DIAGNÓSTICO TÉCNICO – DI-10891
SUBDIRECCIÓN DE ANÁLISIS DE RIESGOS Y EFECTOS DE CAMBIO CLIMÁTICO
COORDINACIÓN DE ASISTENCIA TÉCNICA
RADICADOS IDIGER 2017ER13811 Y 2017ER14277

En el predio se emplaza el Conjunto Residencial Torres de Andalucía conformada por siete torres de doce pisos, de las cuales, la torre 3 y 4 cuentan con sótano que se complementa con una plataforma de un nivel para parqueaderos. Las torres cuentan con una estructura de muros de concreto reforzado para resistir las cargas verticales y sísmicas; los entresijos y la placa de cubierta son macizas de concreto reforzado. Sobre la placa de cubierta de la torre 7 se ubica una modificación que consiste en una sobre placa de 30 aproximadamente y antepecho en baranda metálica para uso social. Las características generales de los bloques de apartamento se pueden apreciar en las fotografías 1 y 2.

Figura 1. Localización del predio de la Calle 180 # 12A - 16, en el Sector Catastral San José de Usaquén de la Localidad de Usaquén.

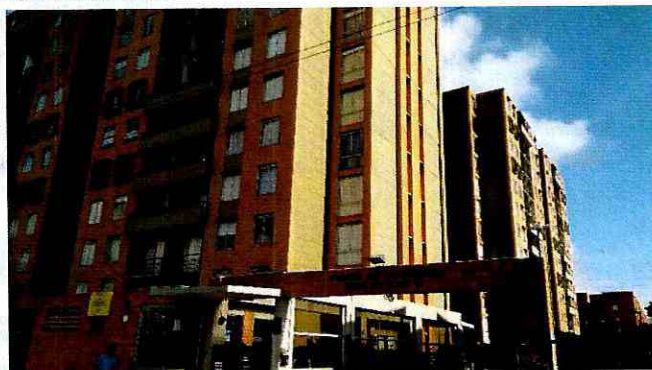
El predio de la Calle 180 # 12A - 16, se encuentra en el Sector Catastral San José de Usaquén de la Localidad de Usaquén. De acuerdo con el Plan de Ordenamiento Territorial de Bogotá - POT (Decreto Distrital 190 de 2004), el sector donde se localiza el predio en referencia no presenta cobertura de amenaza por movimientos en masa ni por inundación (Ver Figura No. 1).

Fotografía 4. Desprendimiento de los muros de las cajas ubicadas en el costado occidental del predio.

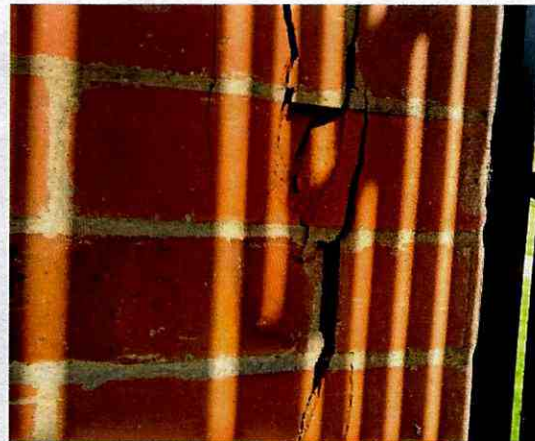
En el primer nivel sobre el costado occidental, al exterior de las torres de apartamentos se emplazan unas cajas de mampostería que presentan desprendimiento con los muros de los edificios (ver fotografía 4), abertura que en algunos casos fue sellada con mortero, sin embargo, no es una solución adecuada puesto que se siguen separando los muros que conforman las cajas. En el muro de fachada del primer piso de la torre 7 se evidencia una grieta con sentido vertical con una longitud aproximada de 2.50 metros y abertura máxima cercana a un centímetro (ver fotografías 5 y 6).

Fotografía 8. Placa de 30 cm aproximadamente que se construyó en la azotea de la torre 7 que genera una sobrecarga en la placa de terraza.

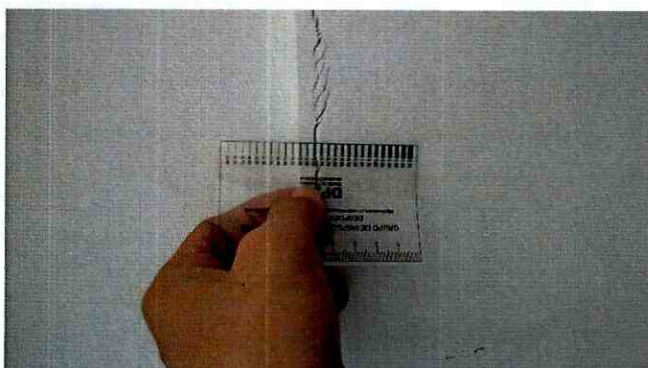
En la placa de cubierta de la mencionada torre se encuentra una modificación que consiste en una sobre placa de 30 centímetros aproximadamente la cual genera sobrecargas en la edificación (ver fotografías 7 y 8). Se realiza la inspección al interior del apartamento 1202 y no se identifican daños en la placa superior donde se emplaza la sobre placa de la cubierta, no se presentan fisuras o deflexiones que indiquen mal comportamiento estructural (ver fotografía 9); se identifican fisuras con tendencia vertical en los muros del apartamento con aberturas cercanas a un milímetro (ver fotografía 10). El residente del apartamento 1202 manifiesta que se presentan humedades en muros y placa del entrepiso por posibles deficiencias en la instalación del manto impermeabilizante de la cubierta (ver fotografía 11), sin embargo, no fue posible verificarla al momento de la visita técnica.

- Al responsable y/o responsables del Conjunto Residencial Torres de Andalucía ubicado en la Calle 180 # 12A - 16, en el Sector Catastral San José de Usaquén de la Localidad de Usaquén, en el caso de querer establecer con mayor detalle los esfuerzos adicionales a los cuales se encuentra sometida la torre 7 debido a las nuevas cargas impuestas en la placa de cubierta, grietas en los muros y modificaciones realizadas a la estructura principal, se recomienda realizar un

estudio de vulnerabilidad estructural y geotécnico, que identifique el nivel de daño que dicha estructura presenta; estudios que deberán determinar los tipos de intervenciones a implementarse con el fin de reparar y llevar la estructura a los niveles de seguridad requeridos, garantizando que se cumplan los requerimientos establecidos en la Ley 400 de 1997 en el Decreto No. 926 del 19 de marzo de 2010, Reglamento Colombiano de Construcción Sismo Resistente NSR-10, de acuerdo con la normatividad vigente, para lo cual se deben tramitar los permisos y licencias respectivos.
